Ausweisungsverfahren: Landschaftsschutzgebiet „Konau bei Braudel“, Flora-Fauna-Habitat-Gebiet 278**Äußerungen im Rahmen der Beteiligung der Träger öffentlicher Belange gemäß § 14 Abs. 1 NAGBNatSchG und im Rahmen der Öffentlichen Auslegung gemäß § 14 Abs. 2 NAGBNatSchG**

Ausweisungsverfahren: Landschaftsschutzgebiet „Konau bei Braudel“

Äußerungen im Rahmen der Beteiligung der Träger öffentlicher Belange gemäß § 14 Abs. 1 NAGBNatSchG und im Rahmen der Öffentlichen Auslegung gemäß § 14 Abs. 2 NAGBNatSchG

Abbildung 1:

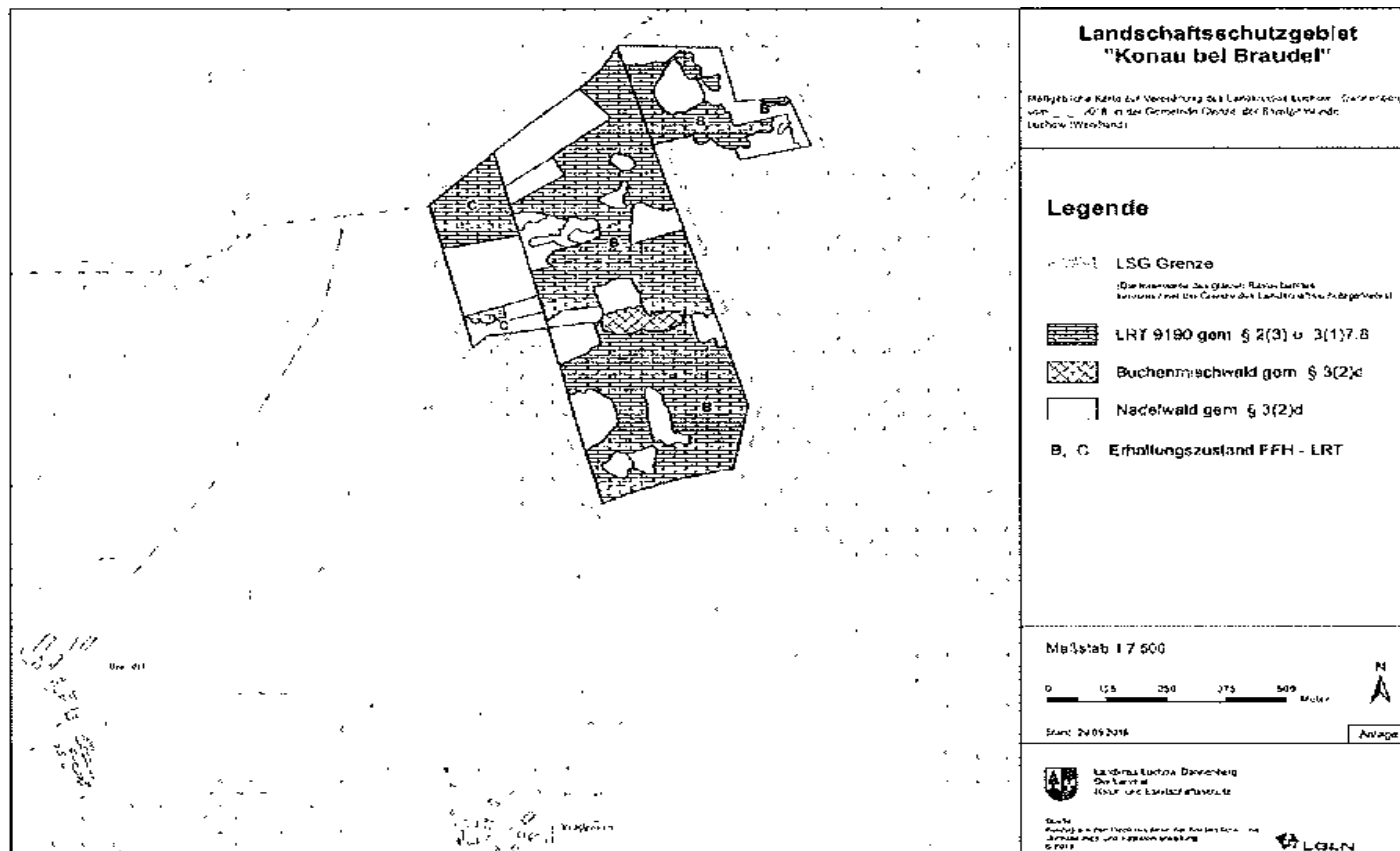
Das FFH-Gebiet hat eine Fläche von 46,73 ha. Es setzt sich aus Eichen- und Eichenmischwäldern, kleinflächigen Buchenwäldern (etwa 0,8 ha) sowie Nadelholzbeständen zusammen. Die Abgrenzung des FFH-Gebiets kann der nachfolgenden Abbildung entnommen werden.

Abbildung 2: Abgrenzung der kartierten Teilflächen mit Vorkommen von Lebensraumtypen nach Anhang I der FFH-Richtlinie.

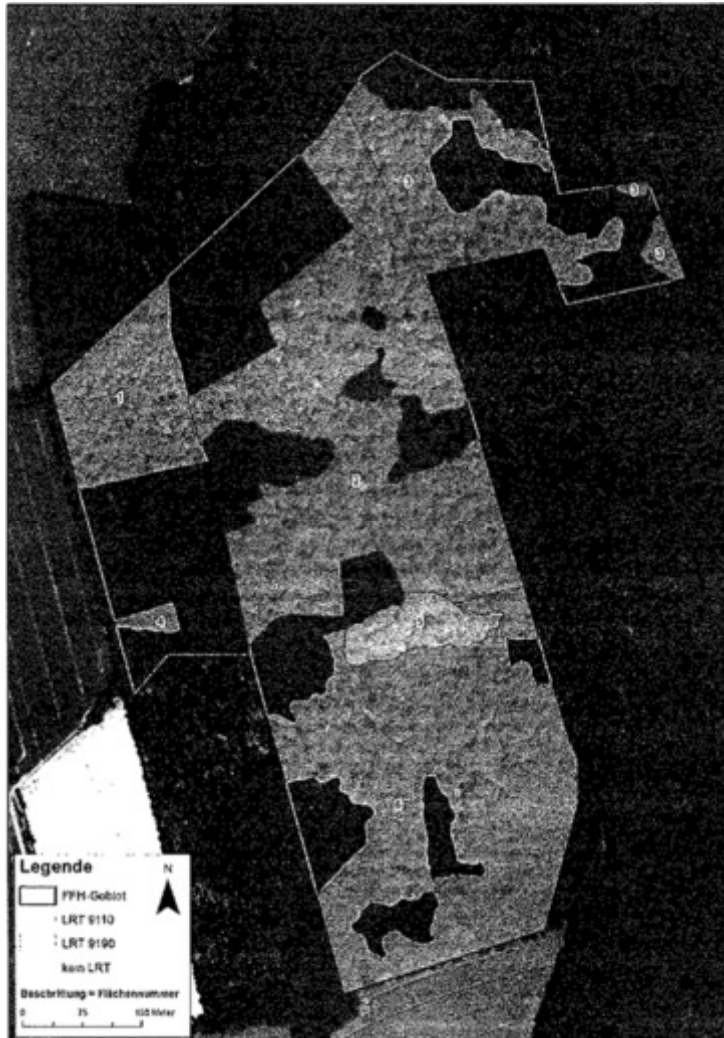
In der nachfolgenden Karte sind alle Teilflächen, die als FFH-Lebensraumtypen einzuordnen sind, abgegrenzt Sie werden entsprechend der in der Karte aufgeführten Nummerierung textlich beschrieben Alle weiteren Flächen, die nicht nummeriert worden sind, können keinem Lebensraumtyp nach Anhang I der FFH-Richtlinie zugeordnet werden.
